Verslag huishoudelijke elektrische installatie op laagspanning en zeer lage spanning

Referentie: **003-20261029-05**	Datum controle: **29/10/2026**
Keurder: **003**

Eigenaar:	**Onbekend**	EAN-code:	**541448820066509859**
Adres installatie:	**Ten Stroom 28, 9890 - Gavere**	Nummer teller(s):	**1SAG3200124924**
		Distributienetbeheerder installatie:	**Fluvius**

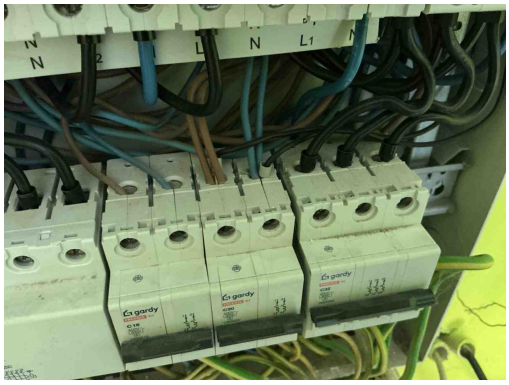
T21 - Het elektrisch materieel is niet geplaatst volgens de voorschriften van de fabrikant/ regels van goed vakmanschap. (Boek 1: 1.4.1.3)
Opmerking: Onderbreker geverfd

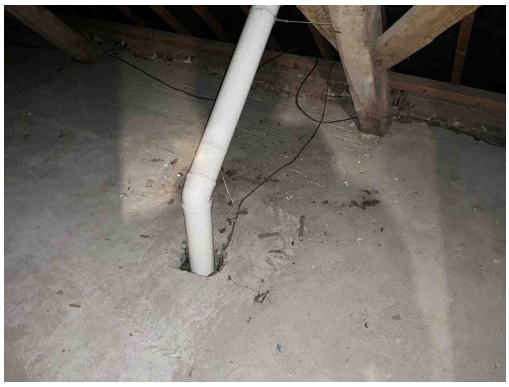
T21e - Het elektrisch materieel is niet geplaatst volgens de voorschriften van de fabrikant / regels van goed vakmanschap. (Boek 1: 1.4.1.3) Oa meer dan 2 geleiders van van dezelfde sectie geplaatst in 1 module van een beveiligingsinrichting. Dit geeft een verhoogd risico op vonkvorming.
